Oznaczenie sprawy: **GK.271.1.2020**

Przedmiot zamówienia: „**Budowa publicznej drogi gminnej Mątki – Wilimowo Nr 157014N na terenie Gminy Jonkowo**”

WYJAŚNIENIE (Nr 1) **TREŚCI SIWZ**

Przykład tablicy informacyjnej

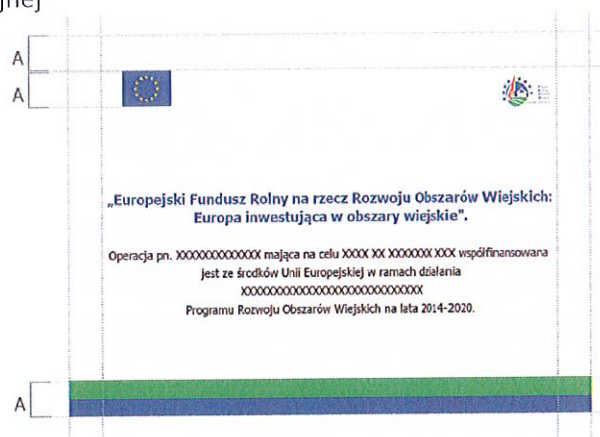
Zgodnie z Załącznikiem nr 1 do SIWZ – Wzór Umowy, §5 pkt. 1 ppkt. 6), do obowiązku Wykonawcy należy wykonanie dwóch tablic informacyjnych o realizacji zadania w ramach Programu Rozwoju Obszarów Wiejskich na lata 2014-2020. Prosimy o podanie wymagań oraz pozycji kosztorysowej, w której należy uwzględnić powyższe koszty.

Odpowiedź: Tablice powinny być wykonane w formacie 120 cm x 80 cm. Trwałość - przez okres budowy. Koszty wykonania tablic Wykonawca może według własnego wyboru wkalkulować w ceny poszczególnych elementów/pozycji rozliczeniowych zgodnie z postanowieniami Części I SIWZ ust. 4 lit. a) rozdz. XVII Opis sposobu obliczenia ceny.
